**MINISTÈRE DE L'ENVIRONNEMENT  
ET DE LA LUTTE CONTRE  
LES CHANGEMENTS CLIMATIQUES**

**Rapport d'analyse environnementale  
pour le projet de reconstruction du pont  
de l'Île aux Tourtes sur les territoires de  
la municipalité de village de Senneville  
et de la ville de Vaudreuil-Dorion**

Dossier 3220-02-001

16 juillet 2021

**Figure 9 : Coupe type des jetées**

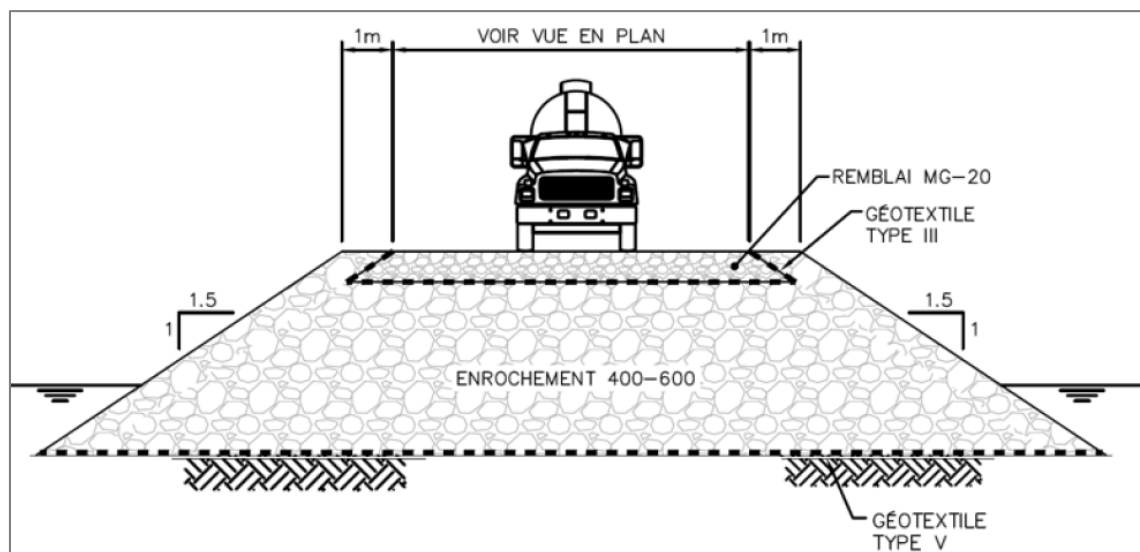
*En dépit de la remise en état planifié par le MTQ pour les secteurs perturbés, l'équipe d'analyse constate que plusieurs incertitudes demeurent en lien avec la durée de l'impact lié aux jetées temporaires ainsi que de la reprise possible des herbiers aquatiques à moyen et long terme.*

Figure G : Habitats aquatiques dans la zone d'étude du projet de reconstruction du pont de l'Île aux Tourtes

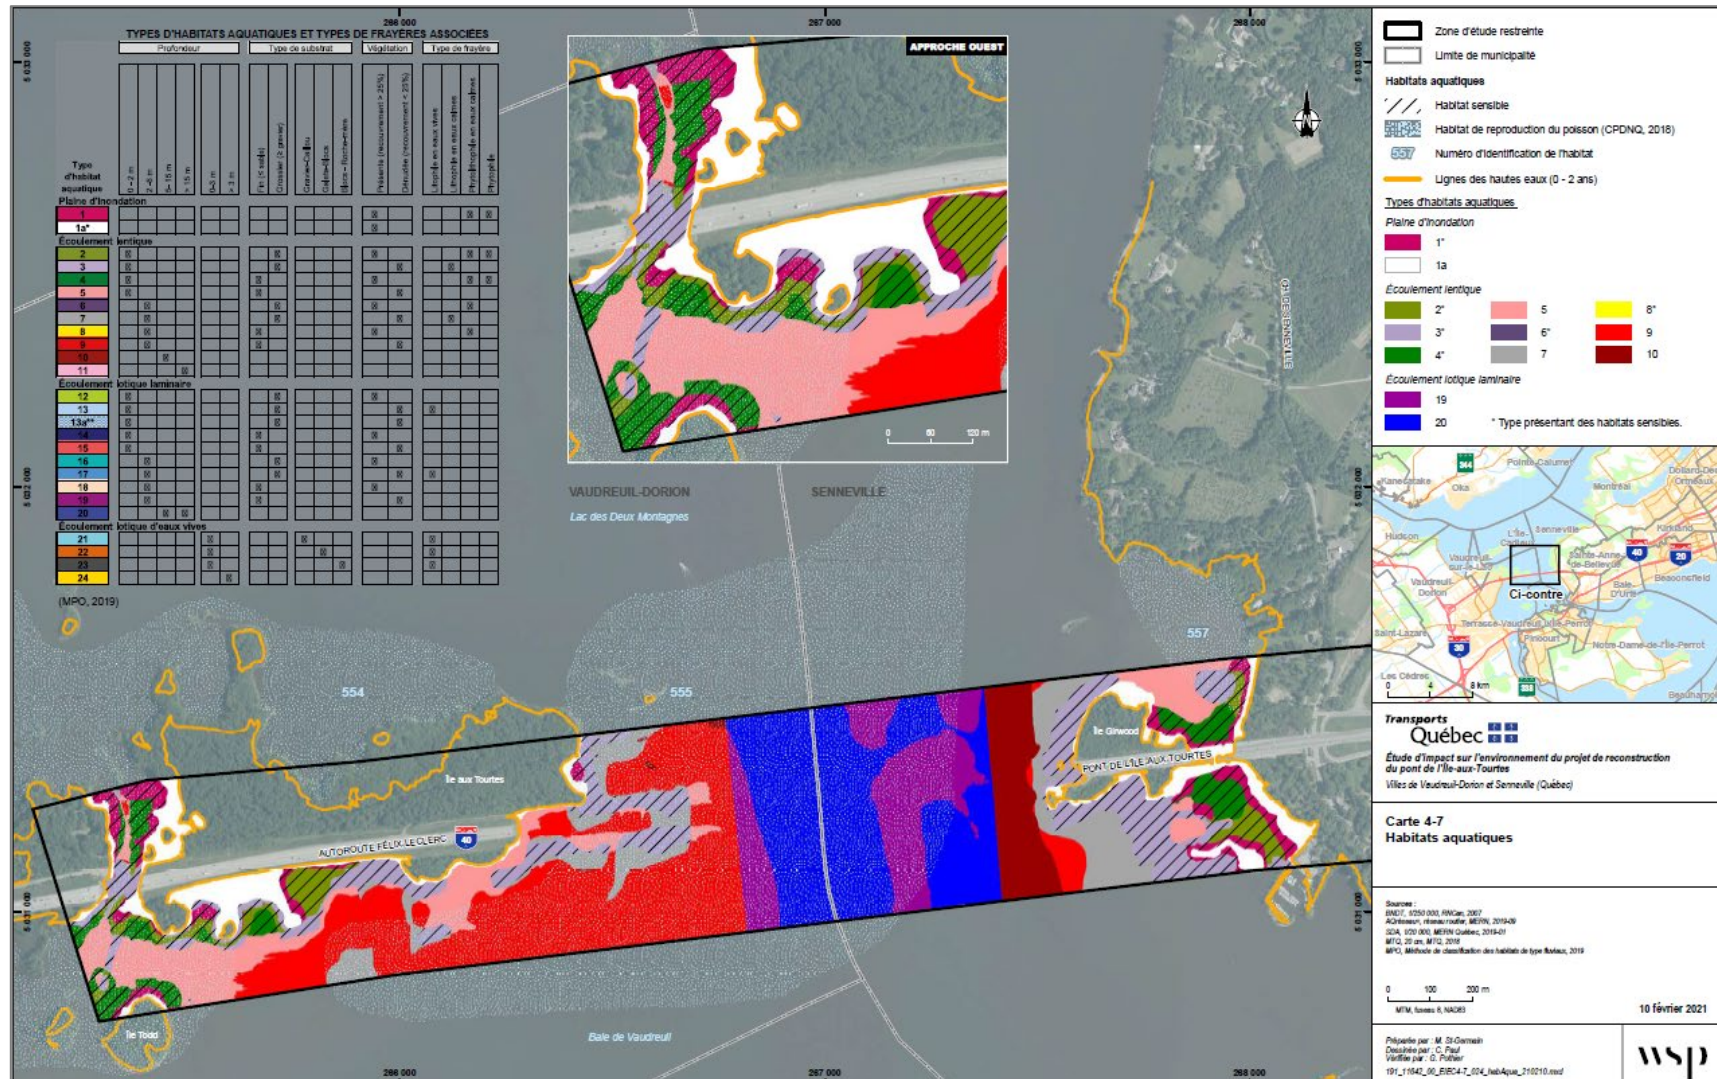
La figure G de l'annexe 3 du présent rapport illustre les habitats aquatiques dans le secteur du projet. Les espèces aquatiques les plus susceptibles d'utiliser la zone d'étude restreinte sont l'alose savoureuse, l'anguille d'Amérique, le chevalier cuivré, l'esturgeon jaune et le méné d'herbe. Les habitats jugés les plus sensibles se retrouvent aux pourtours des îles en eau calme et peu profonde. Ces milieux sont marqués par la présence d'herbiers et de substrat plus fin qui peuvent offrir des aires de refuge, d'alimentation, d'alevinage et de fraie potentielle pour plusieurs espèces de poissons d'eau calme.
